RESOLUCIÓN No. 3245 DEL 30 DE DICIEMBRE DE 2024, ARMENIA, QUINDÍO

"POR MEDIO DEL CUAL SE OTORGA UN PERMISO DE VERTIMIENTO DE AGUAS RESIDUALES DOMÉSTICAS GENERADAS POR UNA (1) VIVIENDA CAMPESTRE QUE SE PRETENDE CONSTRUIR EN EL PREDIO DENOMINADO 1) LT 24 DE LA PARCELACION EL TERUEL UBICADO EN LA VEREDA HOJAS ANCHAS DEL MUNICIPIO DE CIRCASIA (Q) CON UNA CONTRIBUCIÓN DE HASTA DIEZ (10) PERSONAS PERMANENTES Y SE ADOPTAN OTRAS DISPOSICIONES"

CONCEPTO TÉCNICO PARA TRAMITE DE PERMISO DE VERTIMIENTO CTPV-354-2024

FECHA:	13 DE DICIEMBRE DE 2024
SOLICITANTE:	PRADERAS DEL TERUEL SAS
EXPEDIENTE N°:	6645-2024

Imagen 1. Localización del vertimiento

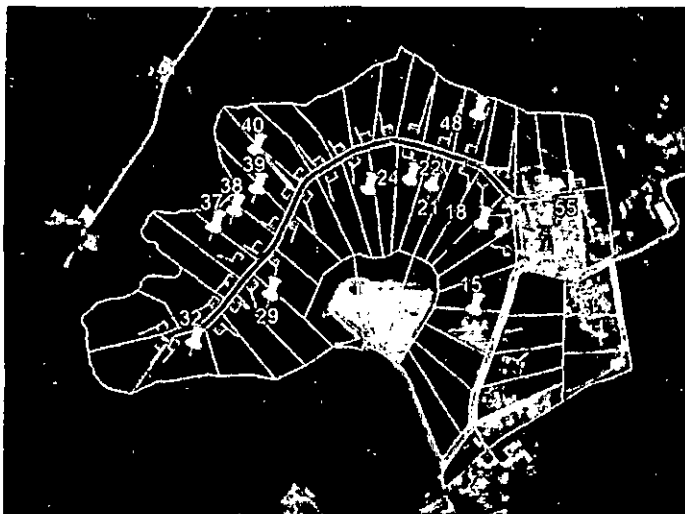
Según lo observado en Google Earth Pro, se evidencia que el punto de descarga se encuentra por fuera de polígonos de Suelos de Protección Rural y de Áreas y Ecosistemas Estratégicos. Además, se evidencia que el punto de descarga, se encuentra sobre suelo con capacidad de uso agroológico 4C-1 (ver Imagen 2).

Imagen 3. Drenajes existentes en el predio

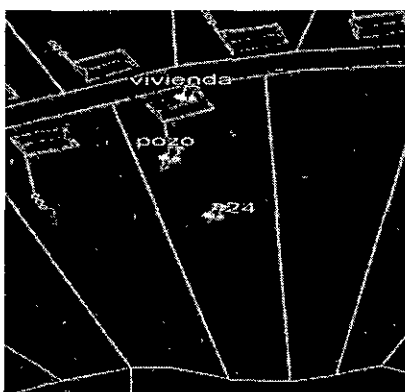
De acuerdo al "INFORME VISITA TECNICA PREDIO PRADERAS DEL TERUEL" elaborado por los siguientes los siguientes funcionarios; Lina Marcela Alarcón Mora (profesional especializado), Lina María Gallego Echeverry (profesional especializado) y Patricia Rojas Sanchez (profesional especializado). Mediante el cual se da respuesta al comunicado interno "DG-101-2024", por medio del cual se solicitó apoyo para la realización de la visita al predio "El Teruel", con el fin de hacer revisión de los elementos naturales, determinantes ambientales y demás que se consideren; este indica lo siguiente.

Drenaje 2: se identifica nacimiento o manantial de agua al interior del predio, con surgencia de agua de manera natural desde el perfil de suelo que fluye a la superficie formando quebrada innominada tributaria de la quebrada La Bella localizado en coordenadas.

Por lo tanto, de acuerdo con las disposiciones establecidas en el "ARTÍCULO 2.2.1.1.18.2. Protección y conservación de los bosques" del Decreto 1076 de 2015 del Sector Ambiente y Desarrollo Sostenible. Al medir un radio de 100 metros a la redonda a partir del nacimiento identificado, se determina que el área de la disposición final se encuentra por fuera de la zona de conservación establecida.
